Contribution à l'enquête publique

Projet de parc éolien de Cernay (Vienne, 86) — ENERGITER

Objet : Sensibilité hydrologique du site — impacts sur le milieu physique et la trame bleue

Déposée par : Association Cernay 86 Vent Debout
Cernay, le 4 mai 2026

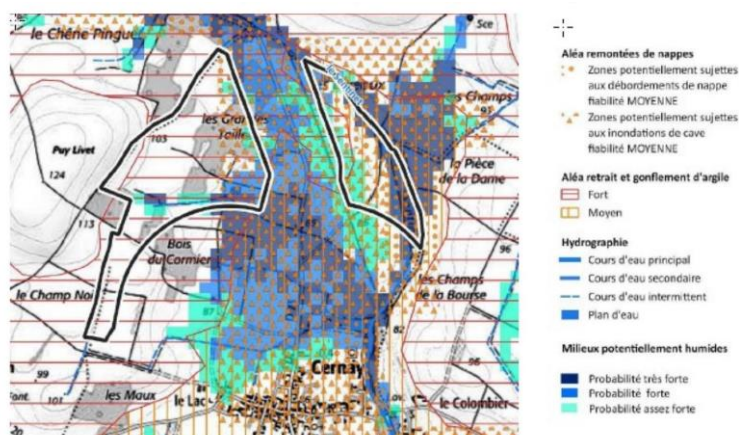
Cette carte appelle une lecture attentive. Les zones de milieux potentiellement humides à probabilité très forte (bleu foncé) et forte (bleu moyen) couvrent une part très significative de la moitié est de la ZIP — précisément là où sont prévues les éoliennes E2 et E4. Les triangles orange (aléa remontée de nappe, fiabilité MOYENNE) et les aplats de rouge (aléa retrait-gonflement fort) se superposent massivement sur ces mêmes secteurs. La qualification de «

fiabilité MOYENNE » portant sur le risque de débordement de nappe ne doit pas être confondue avec une probabilité faible : elle traduit le degré d'incertitude de la modélisation, non l'intensité du phénomène.
